**Avis délibéré de la mission régionale  
d'autorité environnementale  
Hauts-de-France  
sur le projet de parc éolien « Ouest-Château-Thierry »  
de la société Boralex  
sur les communes de Lucy le Bocage  
et Marigny en Orxois (02)**

n°MRAe 2020-4722

## Synthèse de l'avis

*Carte de présentation du projet (page 6 de la note de présentation non technique)*

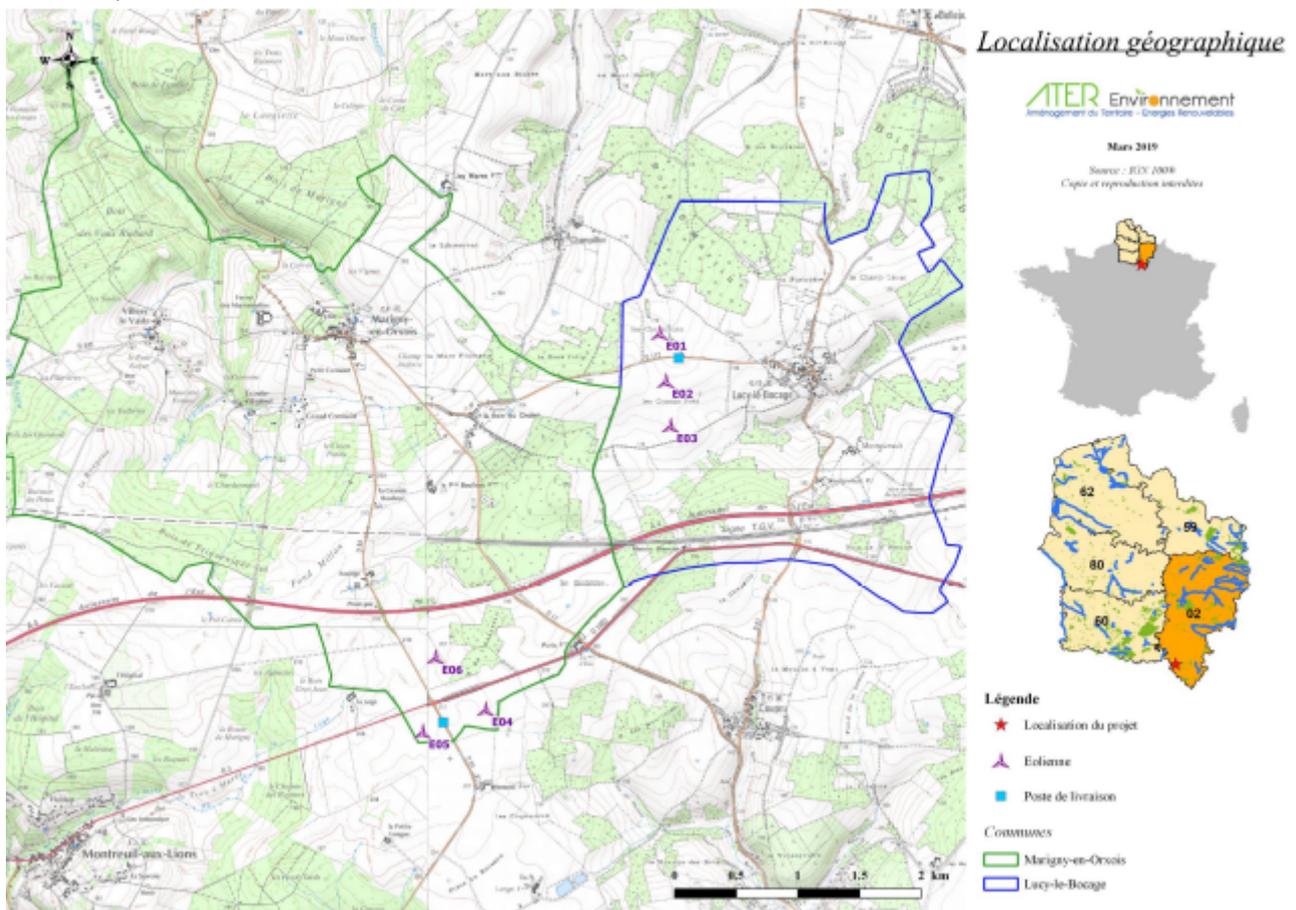
Concernant l'étude écologique, les inventaires réalisés ont mis en évidence une richesse en chiroptères. Or, les éoliennes E1 et E6 se situent à moins de 200 mètres en bout de pales de secteurs boisés ou arborés qui sont attractifs pour les chiroptères. De plus, hormis l'éolienne E4, toutes les machines se situent à moins de 200 m d'un secteur évalué à enjeu moyen pour les chiroptères.

L'autorité environnementale recommande d'étudier et de privilégier l'évitement des secteurs boisés et arborés, ainsi que des secteurs identifiés à enjeux pour les chiroptères dans l'étude d'impact pour les éoliennes E1, E2, E3, E5 et E6, en les déplaçant à une distance d'au moins 200 mètres en bout de pales, conformément au guide Eurobats<sup>1</sup>.

Carte d'implantation des parcs éoliens autour du projet (page 22 de l'étude d'impact)

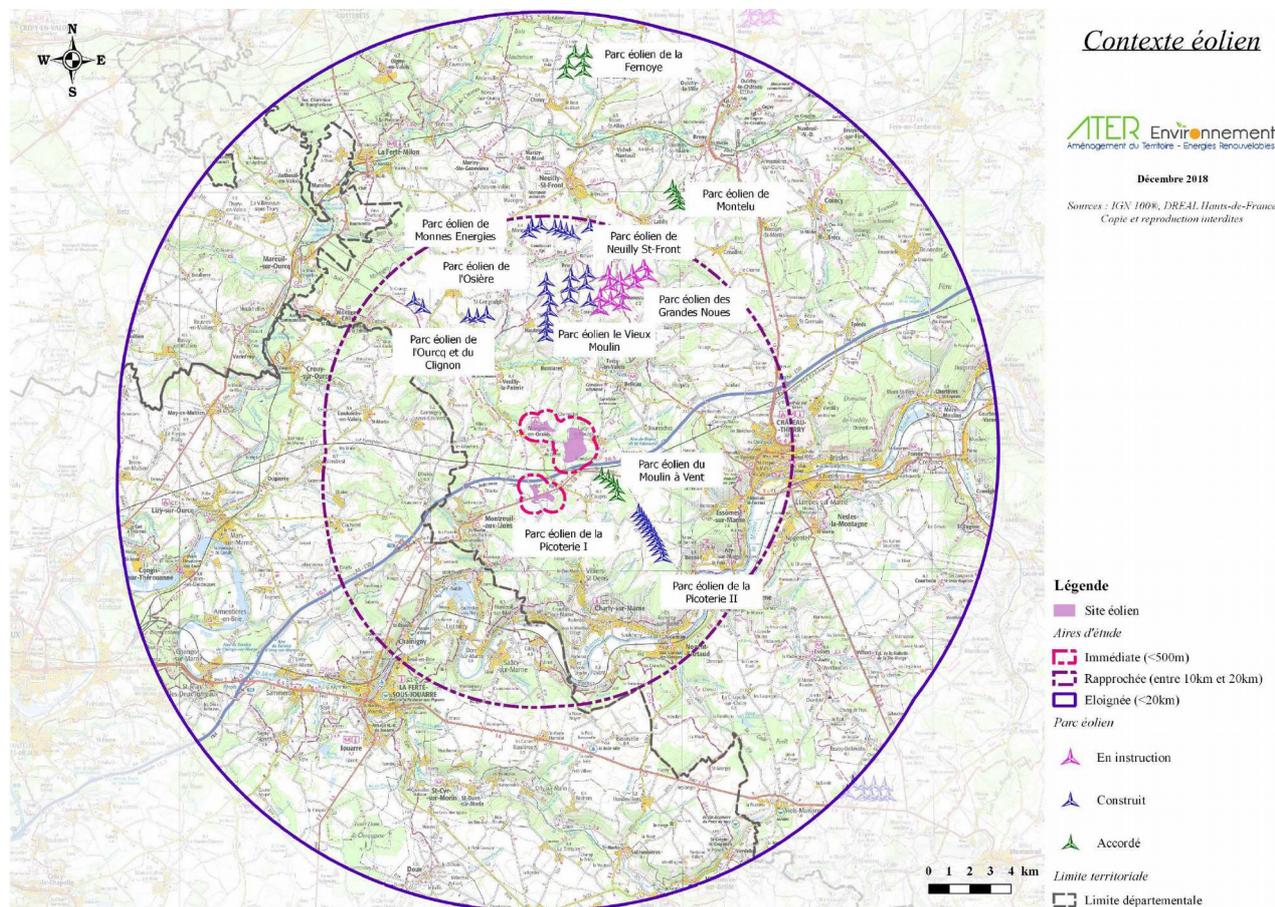
- six parcs pour un total de 30 éoliennes en fonctionnement ;
- deux parcs pour un total de 12 éoliennes accordés ;
- un parc de 12 éoliennes en cours d’instruction.
